BEZPEČNOSTNÍ INSPEKCE POD NOVÝM LESEM - PRAHA 6

KVĚTEN 2025

Bezpečnostní inspekce Pod Novým lesem – Praha 6

Obrázek 2.6: Křižovatka s ulicí Nový lesík.

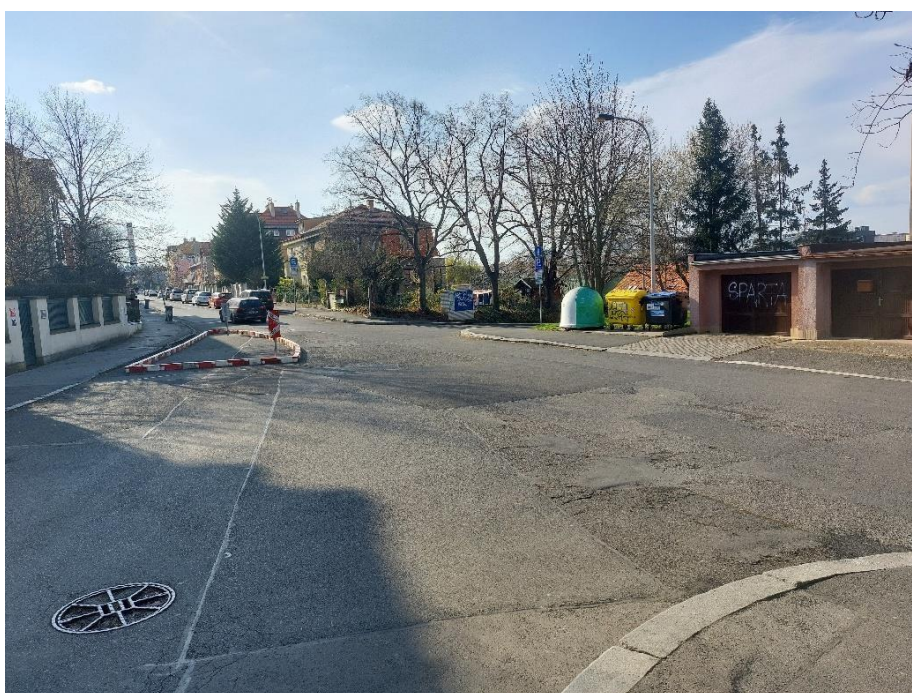
Jedná se o odsazenou křižovatku bez úpravy přednosti. Křižovatka není svým tvarem samovysvětlující. Tři její ramena jsou jednosměrná, jedno rameno vede pouze směrem do křižovatky, dvě ramena pouze směrem z křižovatky.

Křižovatka zabírá velkou plochu, proto je kanalizace křižovatky upravena dočasnou stavební úpravou, která zamezuje přímému průjezdu ulicí Pod Novým lesem (zobrazuje obrázek 2.6 a obrázek 2.7). Dočasnou úpravu, kterou lze na místě nalézt minimálně od roku 2017 (na základě Panoramy Mapy.cz), by bylo vhodné proměnit v širší nároží, čímž vznikne bezpečná a trvalá stavební kanalizace křižovatky. [ID 14] V oblasti chybí návaznost pěších vazeb [ID 15], jediný přechod pro chodce se nachází v ulici Nový lesík, a i ten je nevhodně proveden – ukončen na severní straně v prostoru garáží a zároveň je v přechodu ukončeno nevhodně provedené cyklointegrační opatření (mix prvků piktogramového koridoru a vyhrazeného pruhu pro cyklisty), viz obrázek 2.8. [ID 13]

Do křižovatky byly dodány přechody pro chodce. V Zóně 30 není nutné přechody pro chodce zřizovat, ovšem vzhledem k tvaru křižovatky bylo inspekčním týmem zvoleno vyznačit předpokládaný výskyt chodců. V současné době existující přechod pro chodce byl přesunut dále od křižovatky, aby nebyl ukončen v ploše vjezdu do garáží. Zároveň bylo navrženo doplnění chodníků o prvky pro OOSPO před vstupem do této plochy. [ID 16, ID 17]

Obrázek 3.1: Mapa se 14 oblastmi kumulace problémových míst (zdroj podkladové mapy: Atlas Prahy, © IPR PRAHA).

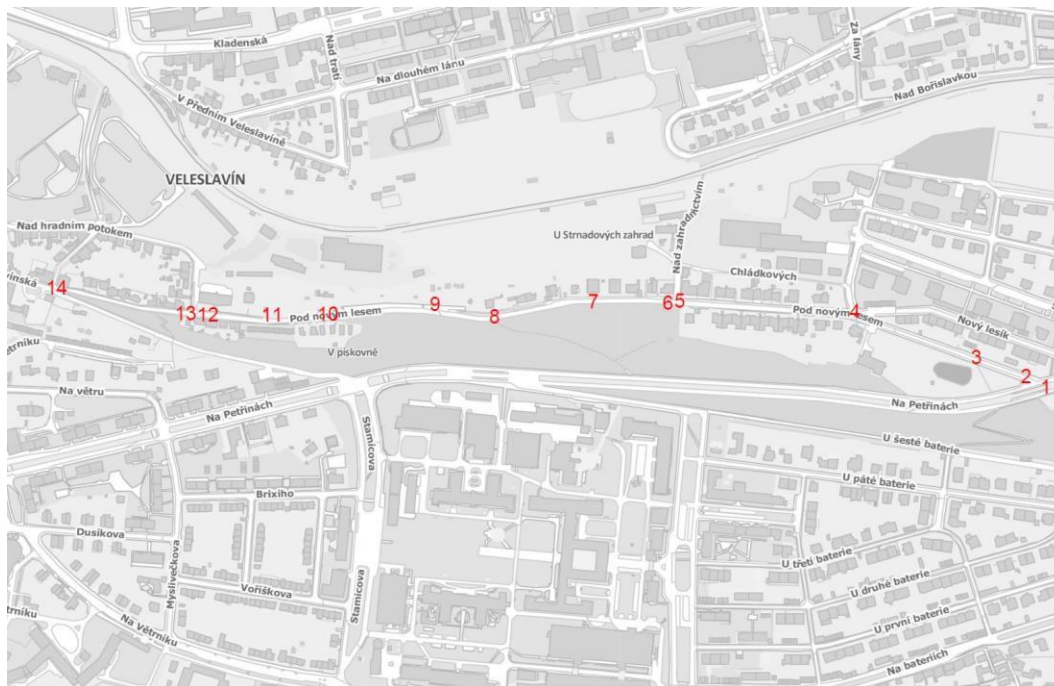
Všechny nalezené deficity a jejich navrhovaná řešení jsou sepsány v Příloze č. 1: Souhrnná tabulka nalezených deficitů. Příloha č. 3: Situace navrhovaného stavu ulice Pod Novým lesem (Praha 6) je zaměřena zejména na změny pro zvýšení bezpečnosti v daném místě. Úpravy, které jsou navrhovány v celé délce ulice jsou zaznamenány pouze v této technické zprávě, Příloze č. 1 a Příloze č. 2. Mapa zobrazující všechny dané lokace, kde se nachází nalezené deficity je vidět níže (obrázek 3.1).

Hlavním bodem návrhu je změna směrovosti ulice mezi křižovatkami s ulicí Veleslavínská a s ulicí Na Hradním vodovodu, respektive její zjednosměrnění ve směru od ulice Veleslavínská (při zachování provozu cyklistů v obou směrech). V současné době ve směru k ulici Veleslavínská mnoho řidičů touto částí ulice neprojíždí a objíždí daný úsek ulicí Na Hradním vodovodu a Nad Hradním potokem z důvodu nevhodného odbočení do ulice Veleslavínská. Chodník na severní straně ulice byl rozšířen a byla zrušena výhybna, která při jednosměrném provozu není třeba.
